改善箇所説明図

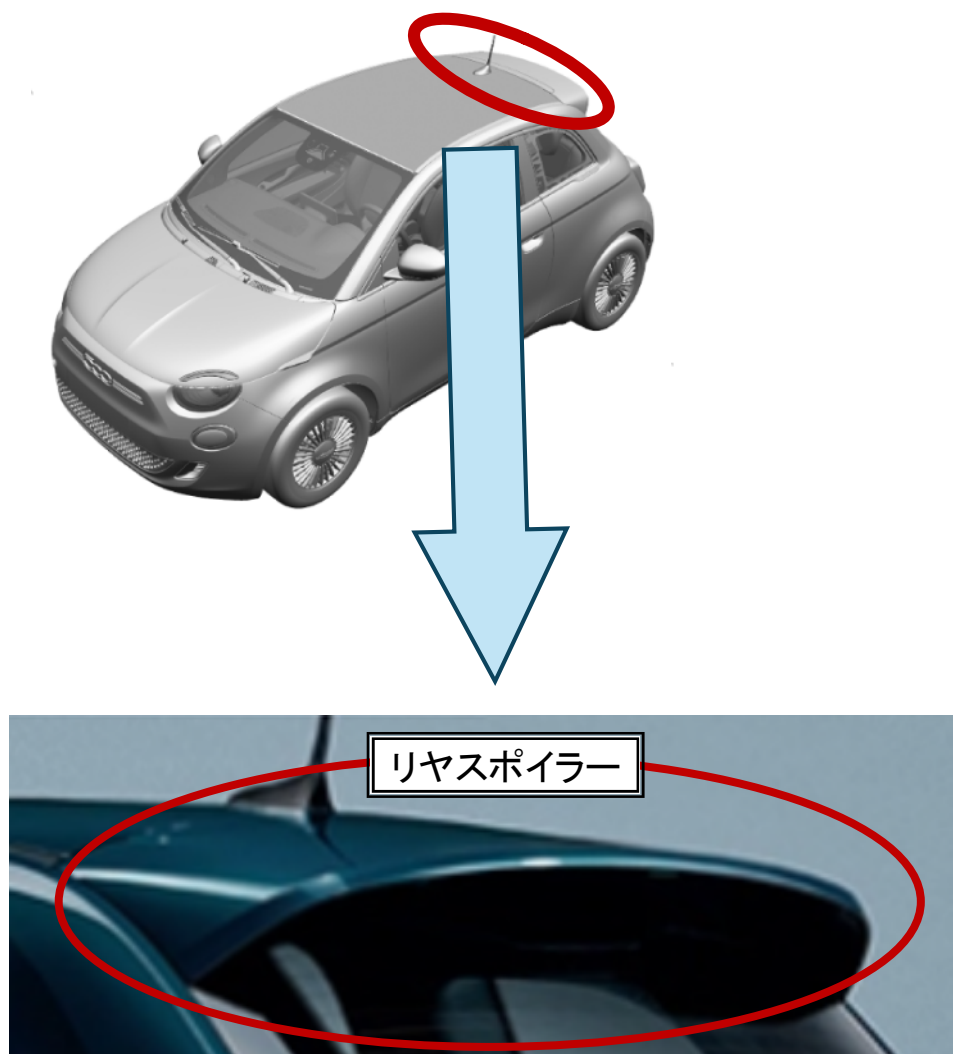
基準不適合部位

リヤスポイラーにおいて、接着工程が不適切なため、リヤスポイラー上部パネルの接着が弱いものがある。そのため、そのまま使用を続けると、接着部分が剥がれ、最悪の場合、走行時の風圧等によりリヤスポイラー上部パネルが脱落して、他の交通の妨げとなるおそれがある。

対策部位

全車両、リヤスポイラーを良品に交換する。

識別：運転者席側ドアロック・ストライカ付近に当該リコールの識別ステッカを貼付する。
